Diagnostic d'accessibilité

"La source"

Affaire : AREC - La Poyat
Auditeur : David Schiela
Date du relevé : 5 août 2015

1 1 place stationnement adaptée (Doit être présent)
Abords parking sur voirie commun aux deux entités > Parking(s)

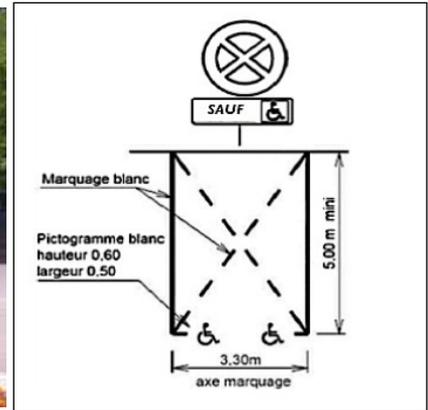
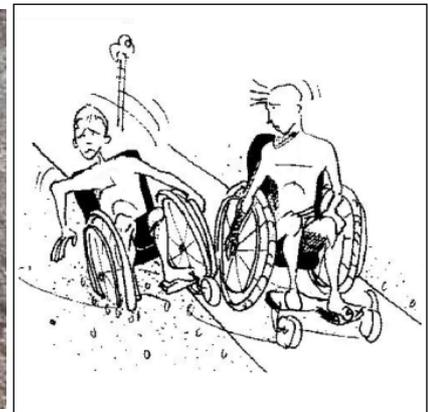
A la charge de la ville. Créer une place réservée (marquage place + panneau).

2 Sol meuble (Ne doit pas être présent)
Abords parking sur voirie commun aux deux entités > Cheminement extérieur

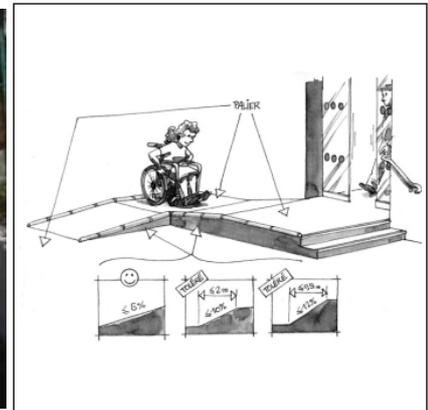
Rectifier le revêtement de sol afin de le rendre non meuble (bitume pour circulation légère).

3 Longueur de pente comprise en 8 et 10% (Au maximum 200 cm)
Abords parking sur voirie commun aux deux entités > Cheminement extérieur > Pente(s)

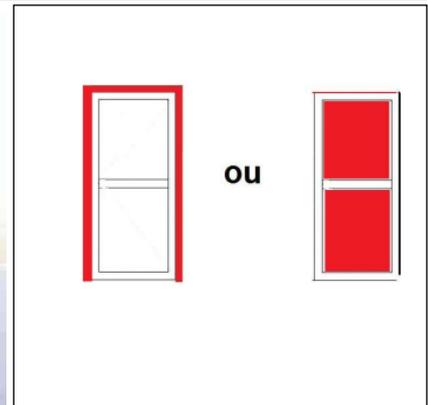
Modifier le pourcentage de la pente.

Valeur relevée : 300 cm
Lots techniques : VRD
Priorité : 1
Dérogation : Non

4 Contraste de la porte (Doit être présent)
Entrée(s) CDI > Porte(s)

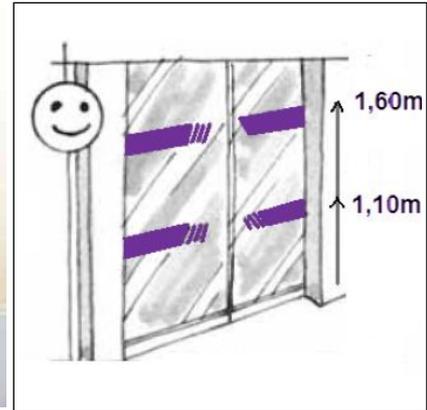
Contraster la porte par rapport à son environnement.

5 Marquage des parties vitrées importantes (Doit être présent)
Entrée(s) CDI > Porte(s)

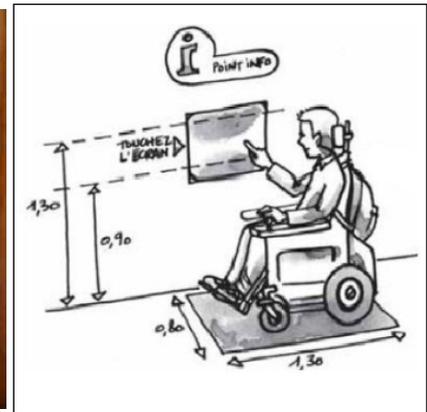
Marquer les parties vitrées de la porte.

6 Dispositif d'accès au bâtiment facilement repérable (Doit être présent)
Entrée(s) CDI > Dispositif de contrôle d'accès

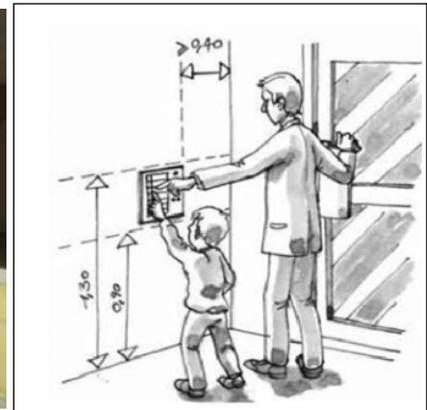
Ajouter une signalétique du dispositif d'accès.

7 Distance d'un angle rentrant ou obstacle au fauteuil (Au minimum 40 cm)
Entrée(s) CDI > Dispositif de contrôle d'accès

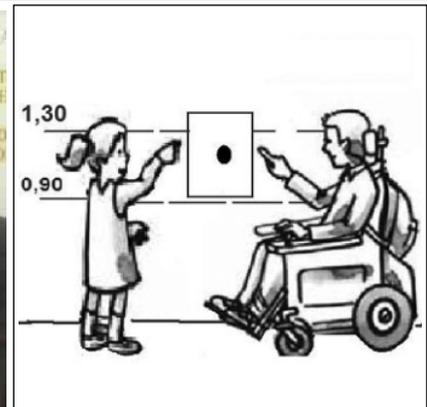
Déplacer le dispositif afin qu'il se situe à plus de 40 cm de l'obstacle.

Valeur relevée : 0 cm
Lots techniques : Electricité
Priorité : 1
Dérogation : Non

8 Hauteur du dispositif (Compris entre 90 et 130 cm)
Entrée(s) CDI > Dispositif de contrôle d'accès

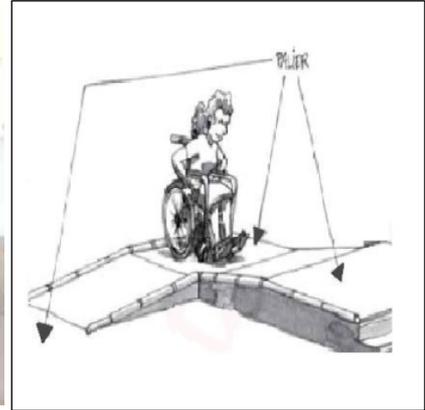
Modifier la hauteur du dispositif.

Valeur relevée : 145 cm
Lots techniques : Menuiserie
Priorité : 1
Dérogation : Non

9 Présence d'une rampe d'accès (Doit être présent)
Entrée(s) CDI > Rampe(s)

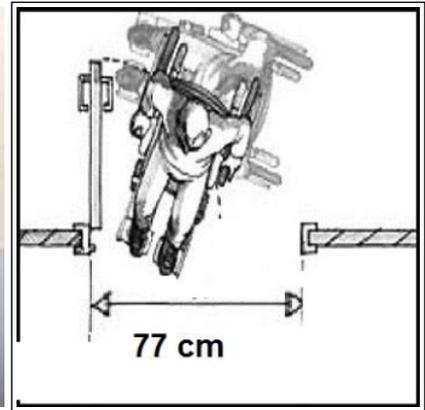
Créer une rampe d'accès.

10 Passage utile de 77cm (Au minimum 77 cm)
Porte(s) accès vestiaire

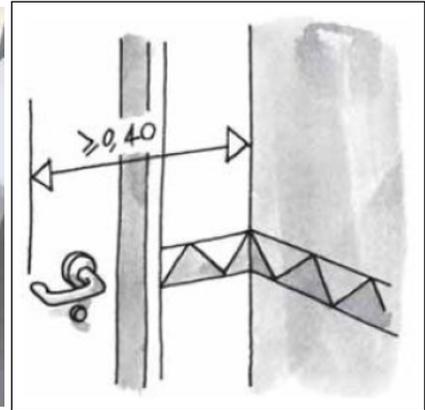
Remplacer la porte (sur mur porteur), pour assurer un passage utile de 77cm.

Valeur relevée : 72 cm
Lots techniques : Menuiserie
Priorité : 1
Dérogation : Non

11 Distance de la poignée à un angle rentrant ou obstacle au fauteuil (Doit être présent)
Porte(s) accès vestiaire

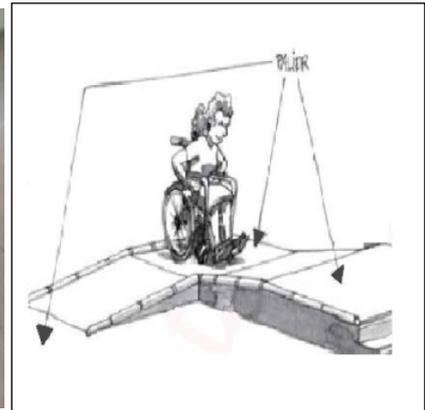
Installer une poignée rallongée.

12 Présence d'une rampe d'accès (Doit être présent)
Rampe(s) marche accès vestiaire

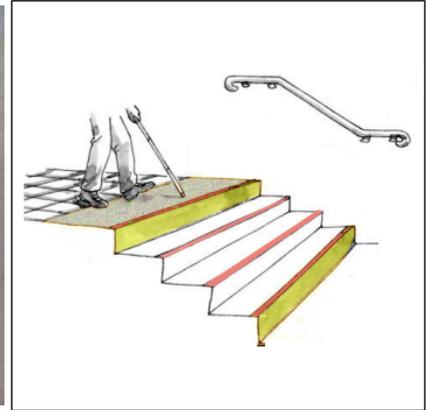
Créer une rampe d'accès.

14 Appel de vigilance en partie haute (Doit être présent)
Rampe(s) marche accès vestiaire > Marche(s)

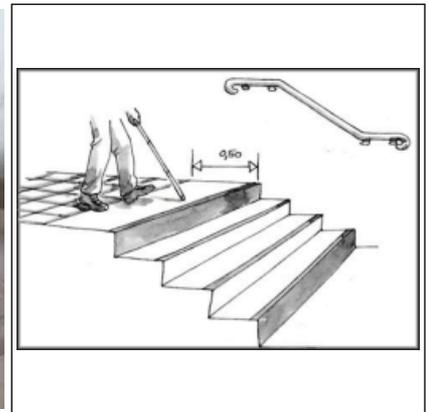
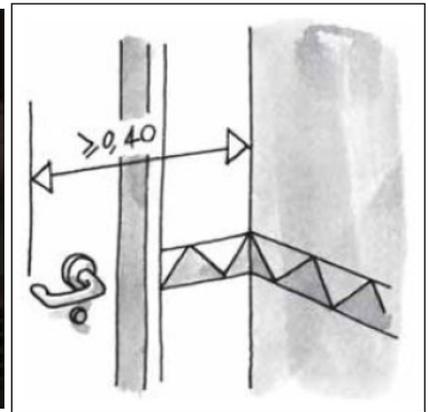
Ajouter un dispositif d'éveil à la vigilance en partie haute.

15 Distance de la poignée à un angle rentrant ou obstacle au fauteuil (Doit être présent)
Porte(s) accès réfectoire

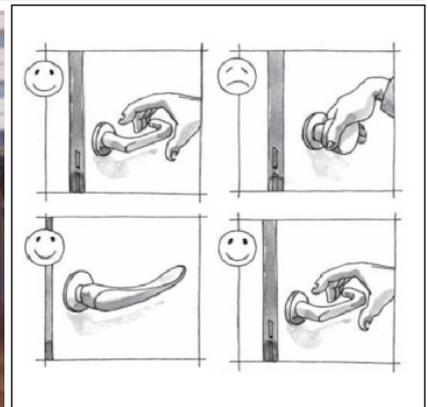
Installer une poignée rallongée.

16 Poignée facilement préhensible (Doit être présent)
Porte(s) accès cuisine

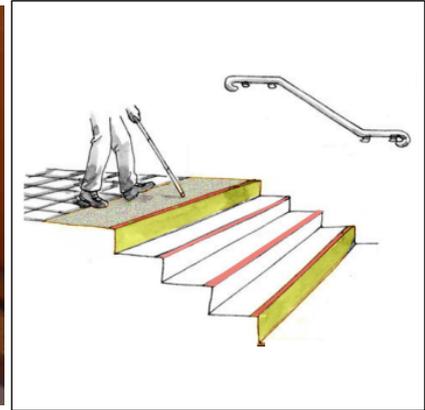
Installer une poignée facilement préhensible.

18 Appel de vigilance en partie haute (Doit être présent)
Marche(s) accès cuisine

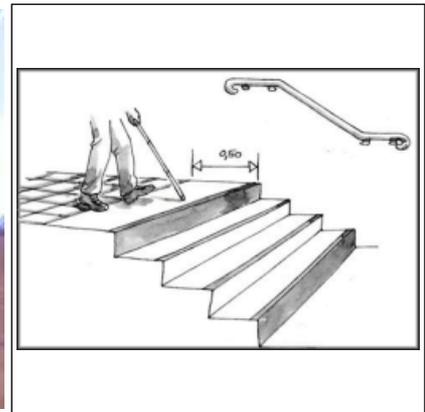
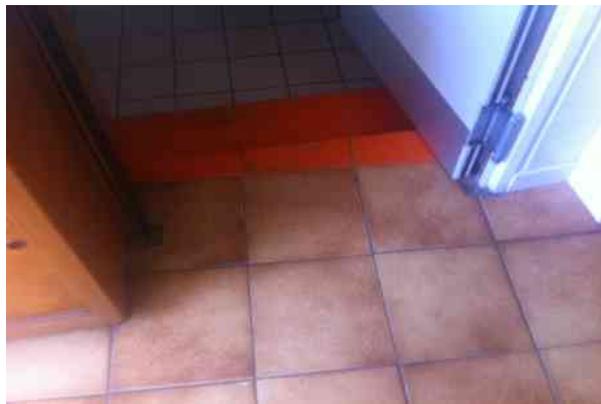
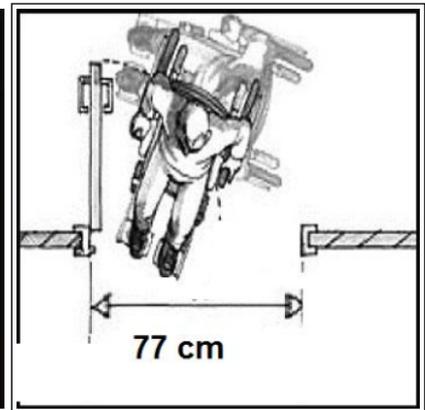
Ajouter un dispositif d'éveil à la vigilance en partie haute.

19 Passage utile de 77cm (Au minimum 77 cm)
Porte(s) accès cuisine / jardin

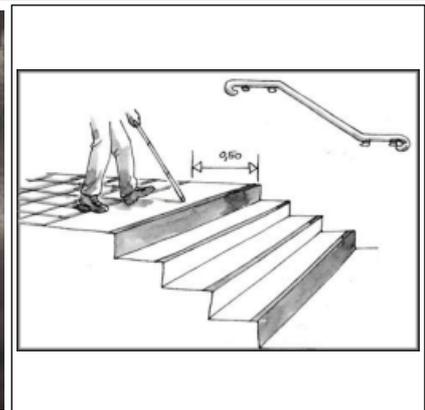
Remplacer la porte (sur mur porteur), pour assurer un passage utile de 77cm.

Valeur relevée : 74 cm
Lots techniques : Menuiserie
Priorité : 1
Dérogation : Oui

20 Appel de vigilance en partie haute (Doit être présent)
Escalier(s) accès cuisine / jardin > Volée(s) d'escalier

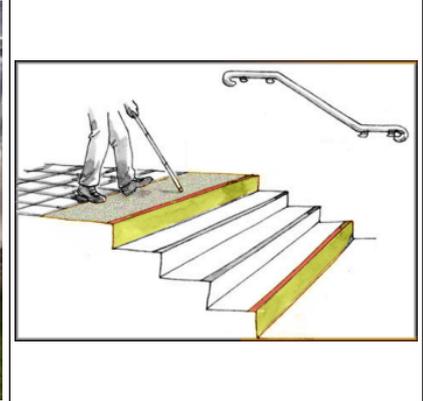
Ajouter un dispositif d'éveil à la vigilance en partie haute.

22 Nez de marches contrastés et antidérapants (Doit être présent)
Escalier(s) accès cuisine / jardin > Volée(s) d'escalier

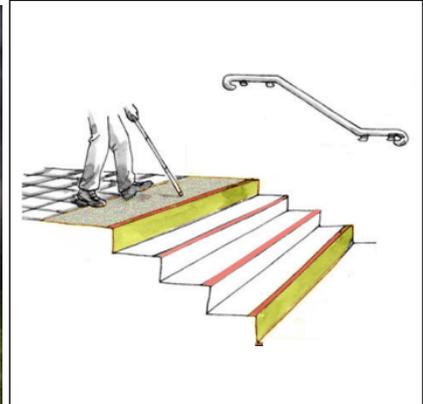
Installer des nez de marches contrastés et antidérapants sur toutes les marches

23 Main courante droite (en montant) (Doit être présent)
Escalier(s) accès cuisine / jardin > Volée(s) d'escalier

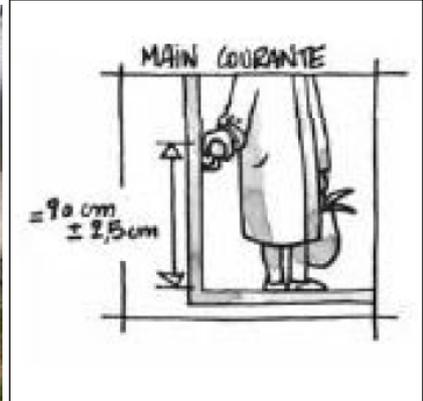
Créer une main courante faisant rambarde.

24 Main courante gauche (en montant) (Doit être présent)
Escalier(s) accès cuisine / jardin > Volée(s) d'escalier

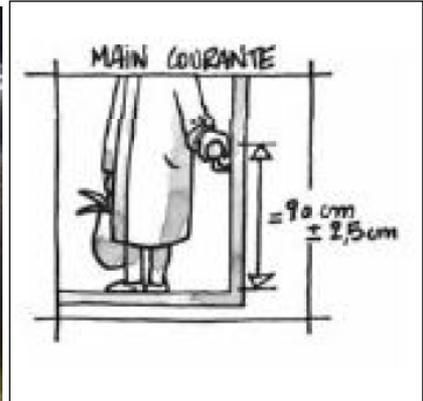
Créer une main courante faisant rambarde.

25 Appel de vigilance en partie haute (Doit être présent)
Marche(s) accès chambre froide

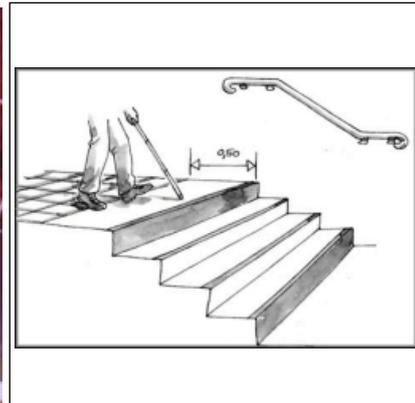
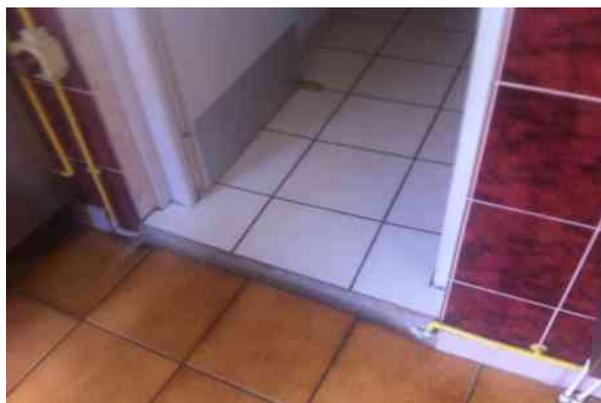
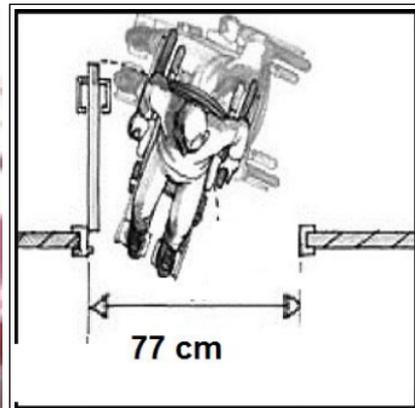
Ajouter un dispositif d'éveil à la vigilance en partie haute.

26 Passage utile de 77cm (Au minimum 77 cm)
Porte(s) accès chambre froide

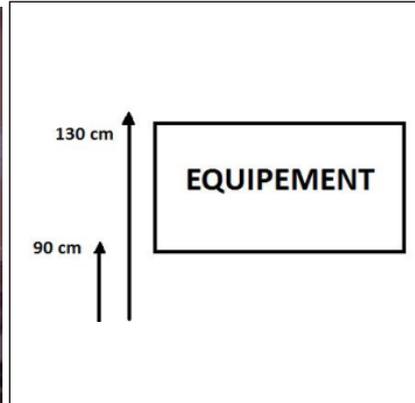
Remplacer la porte (sur mur porteur), pour assurer un passage utile de 77cm.

Valeur relevée : 67 cm
Lots techniques : Menuiserie
Priorité : 1
Dérogation : Non

27 Hauteur de l'équipement (Compris entre 90 et 130 cm)
Equipement(s) coupure générale cuisine

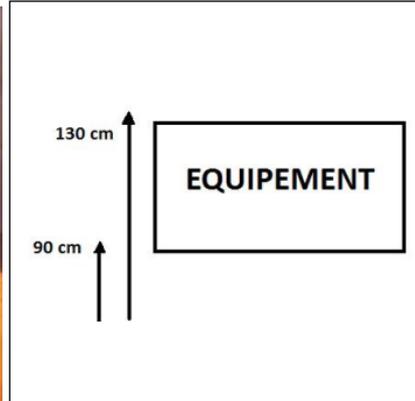
Déplacer l'interrupteur.

Valeur relevée : 175 cm
Lots techniques : Electricité
Priorité : 1
Dérogation : Non

28 Hauteur de l'équipement (Compris entre 90 et 130 cm)
Equipement(s) alarme incendie réfectoire

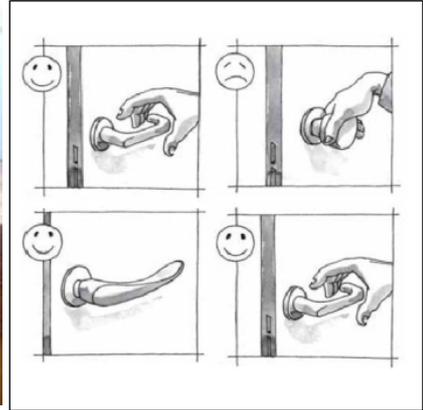
Modifier la hauteur de l'équipement.

Valeur relevée : 170 cm
Lots techniques : Menuiserie
Priorité : 1
Dérogation : Non

29 Poignée facilement préhensible (Doit être présent)
Porte(s) accès réfectoire / vestiaire

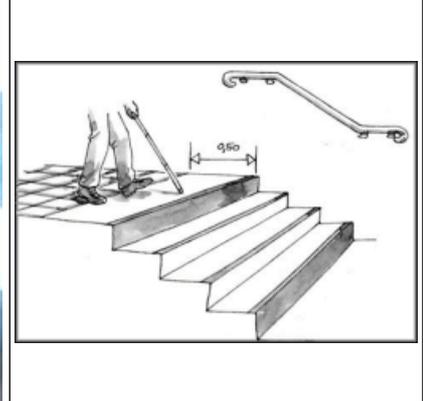
Installer une poignée facilement préhensible.

30 Appel de vigilance en partie haute (Doit être présent)
Marche(s) accès réfectoire / vestiaire

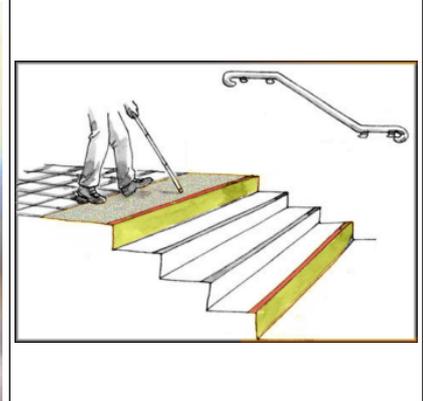
Ajouter un dispositif d'éveil à la vigilance en partie haute.

32 Appel de vigilance en partie haute (Doit être présent)
Marche(s) CDI

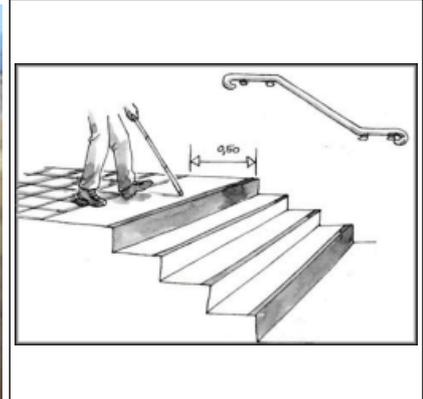
Ajouter un dispositif d'éveil à la vigilance en partie haute.

33 Largeur de cheminement en circulation intérieure (Au minimum 120 cm)
Circulation intérieure La source

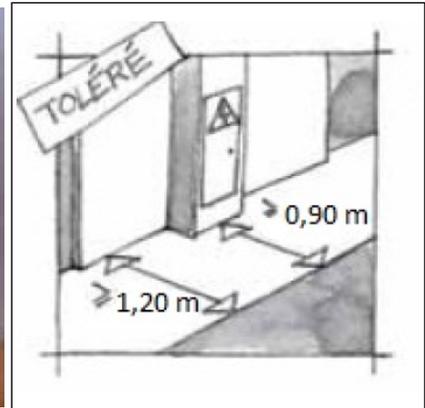
Elargir le cheminement (si pas de contrainte structurelle).

Valeur relevée : 84 cm
Lots techniques : Maçonnerie, Marquage / peinture, Menuiserie
Priorité : 1
Dérogation : Oui

34 Passage utile de 77cm (Au minimum 77 cm)
Porte(s) accès vestiaire / CDI

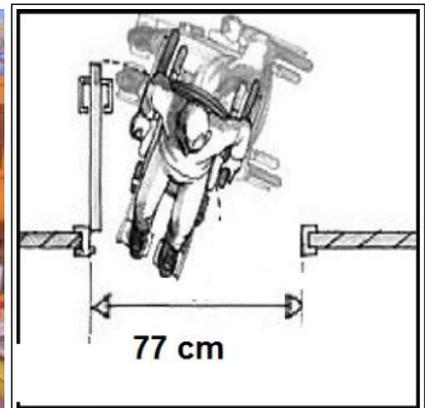
Remplacer la porte (sur mur porteur), pour assurer un passage utile de 77cm.

Valeur relevée : 67 cm
Lots techniques : Menuiserie
Priorité : 1
Dérogation : Non

35 Largeur de cheminement en circulation intérieure (Au minimum 120 cm)
Circulation intérieure salle voûtée

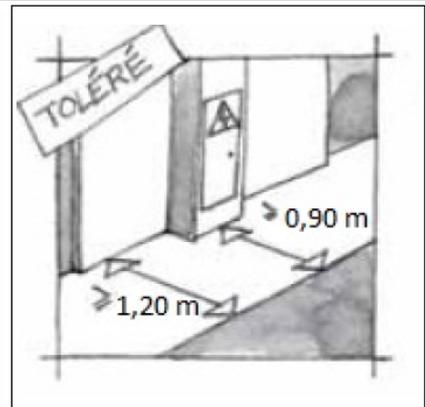
Elargir le cheminement (si pas de contrainte structurelle).

Valeur relevée : 83 cm
Lots techniques : Maçonnerie, Marquage / peinture, Menuiserie
Priorité : 1
Dérogation : Oui

37 Appel de vigilance en partie haute (Doit être présent)
Circulation intérieure salle voûtée > Marche(s)

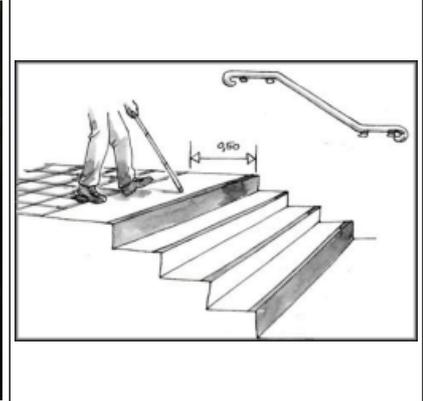
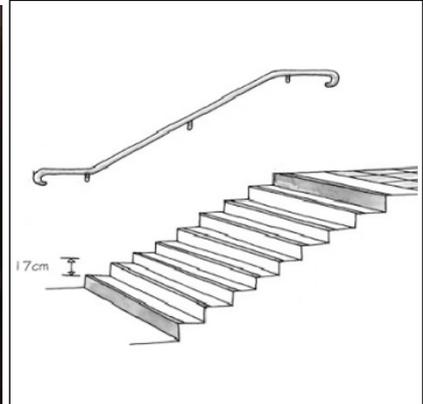
Ajouter un dispositif d'éveil à la vigilance en haut de chaque volée.

39 Palier de porte (Doit être présent)
Circulation intérieure salle voûtée > Porte(s)

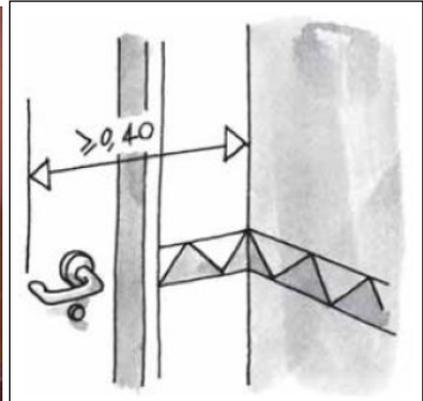
Supprimer la porte.

40 Distance de la poignée à un angle rentrant ou obstacle au fauteuil (Doit être présent)
Circulation intérieure salle voûtée > Porte(s)

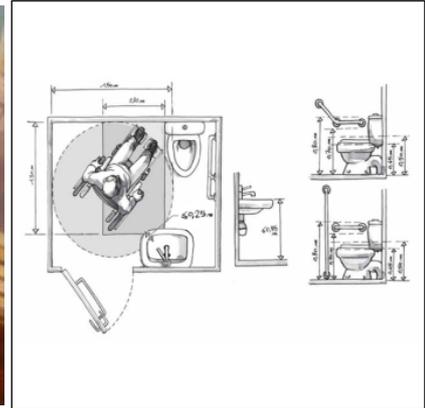
Installer une poignée rallongée.

41 Au moins une cabine d'aisance adaptée (Doit être présent)
Cabinet(s) d'aisance adapté(s) sanitaires communs

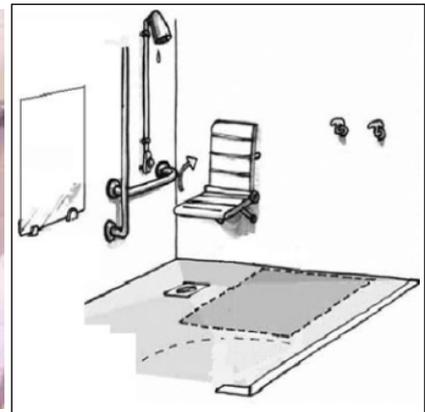
Créer une cabine d'aisance adaptée.

42 Siège de douche (Doit être présent)
Cabine(s) de douche(s) individuelle(s) sanitaires communs > Douche(s) adaptée(s)

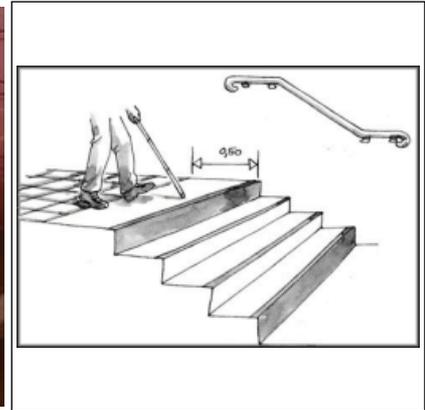
Ajouter siège de douche.

43 Appel de vigilance en partie haute (Doit être présent)
Marche(s) sanitaires communs

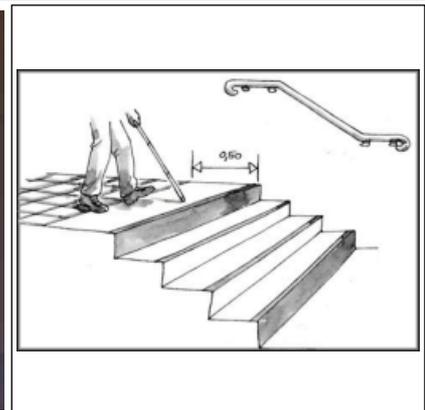
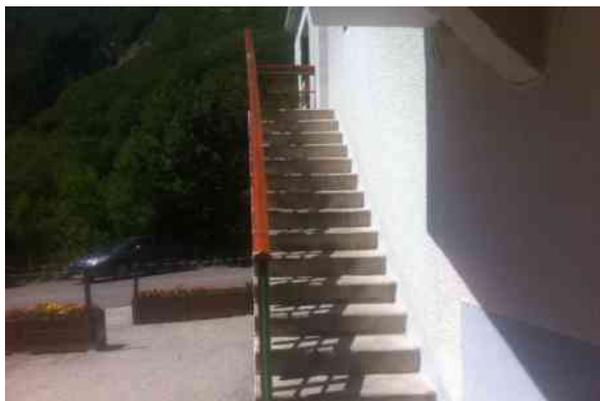
Ajouter un dispositif d'éveil à la vigilance en haut de chaque volée.

44 Appel de vigilance en partie haute (Doit être présent)
Escalier(s) accès dortoir par cour > Volée(s) d'escalier

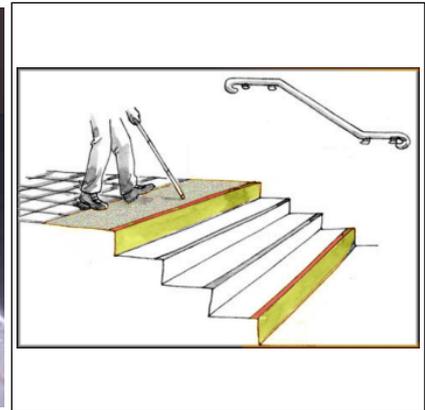
Ajouter un dispositif d'éveil à la vigilance en partie haute.

46 Nez de marches contrastés et antidérapants (Doit être présent)
Escalier(s) accès dortoir par cour > Volée(s) d'escalier

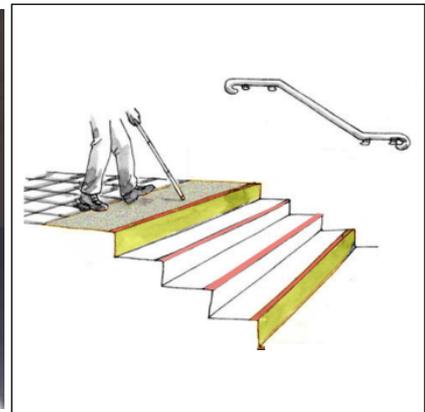
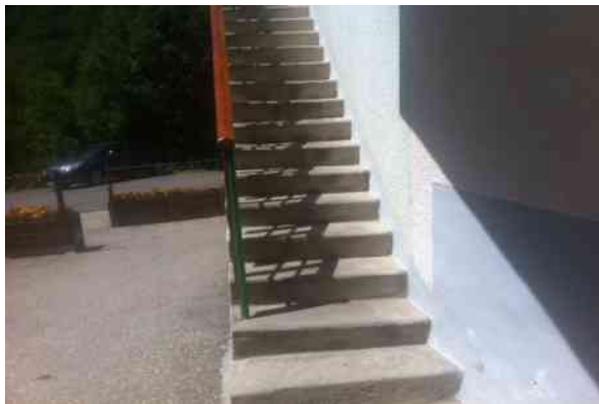
Installer des nez de marches contrastés et antidérapants sur toutes les marches

47 Main courante gauche dépassant les premières et dernières marches (Doit être présent)
Escalier(s) accès dortoir par cour > Volée(s) d'escalier

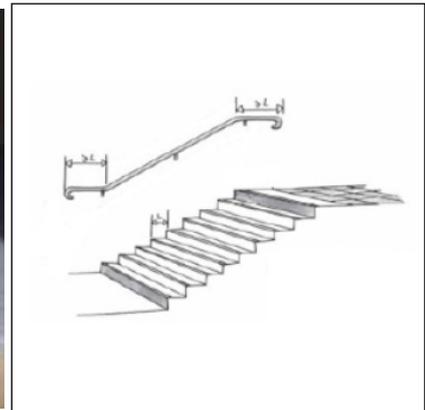
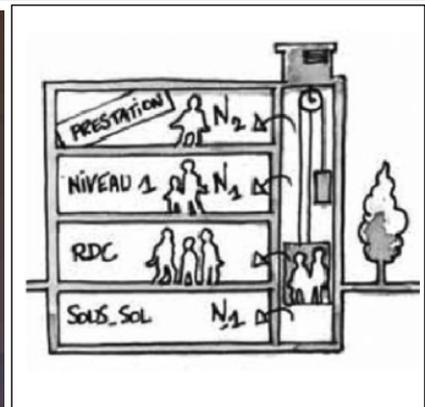
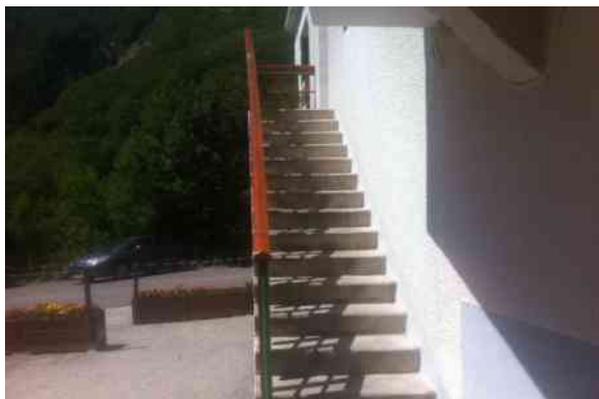
Prolonger les mains courantes

48 Présence d'un appareil élévateur ou un ascenseur (Doit être présent)
Escalier(s) accès dortoir par cour > Appareil élévateur

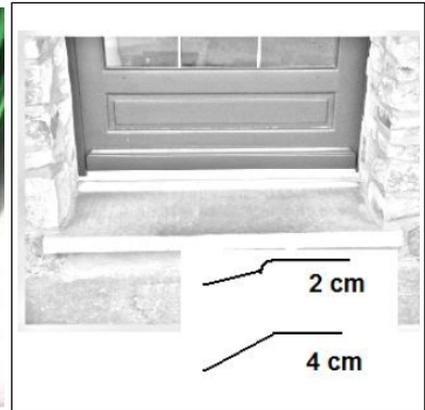
Installer un appareil élévateur.

50 Au moins une cabine d'aisance adaptée (Doit être présent)
Cabinet(s) d'aisance adapté(s) 1er étage dortoir communs

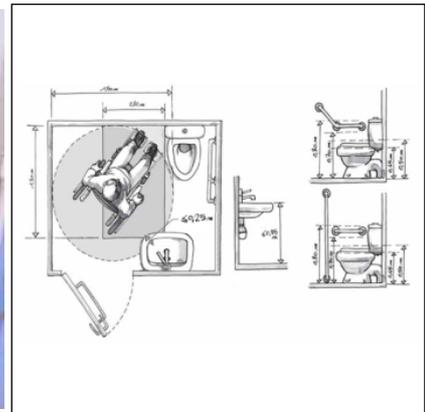
Créer une cabine d'aisance adaptée.

51 Sol meuble (Ne doit pas être présent)
Circulation intérieure dortoir "la source"

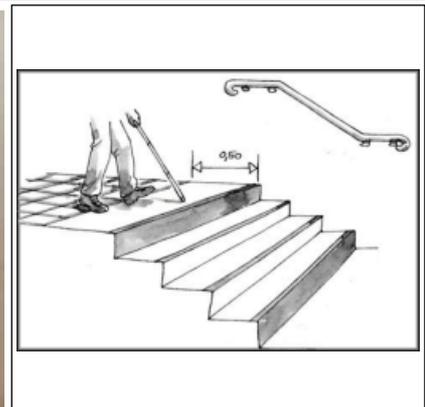
Changer le revêtement de sol afin de le rendre non meuble (sol compacté).

52 Appel de vigilance en partie haute (Doit être présent)
Circulation intérieure dortoir "la source" > Marche(s) douche commune 1er étage

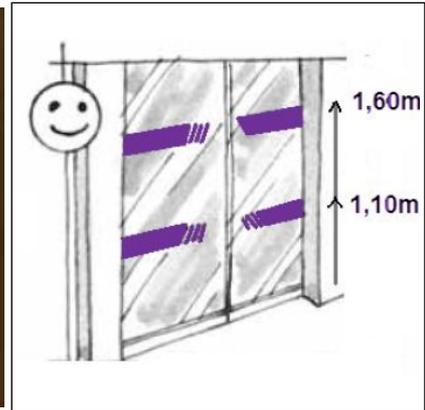
Ajouter un dispositif d'éveil à la vigilance en partie haute.

53 Marquage des parties vitrées importantes (Doit être présent)
Circulation intérieure dortoir "la source" > Porte(s) porte d'entrée dortoir

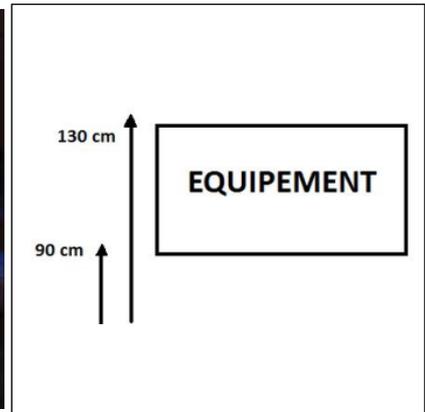
Marquer les parties vitrées de la porte.

54 Hauteur de l'équipement (Compris entre 90 et 130 cm)
Circulation intérieure dortoir "la source" > Equipement(s) alarme incendie

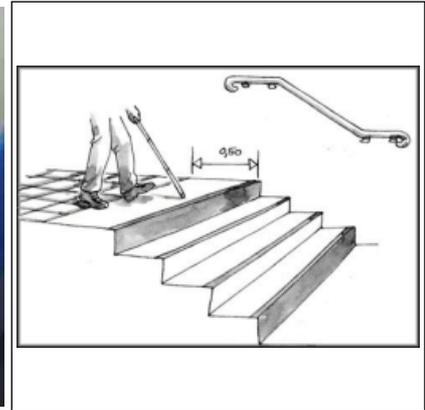
Modifier la hauteur de l'équipement.

Valeur relevée : 140 cm
Lots techniques : Menuiserie
Priorité : 1
Dérogation : Non

55 Appel de vigilance en partie haute (Doit être présent)
Circulation intérieure dortoir "la source" > Escalier(s) accès 2etage dortoir > Volée(s) d'escalier

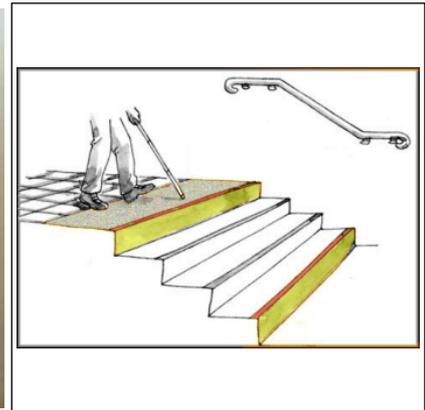
Ajouter un dispositif d'éveil à la vigilance en partie haute.
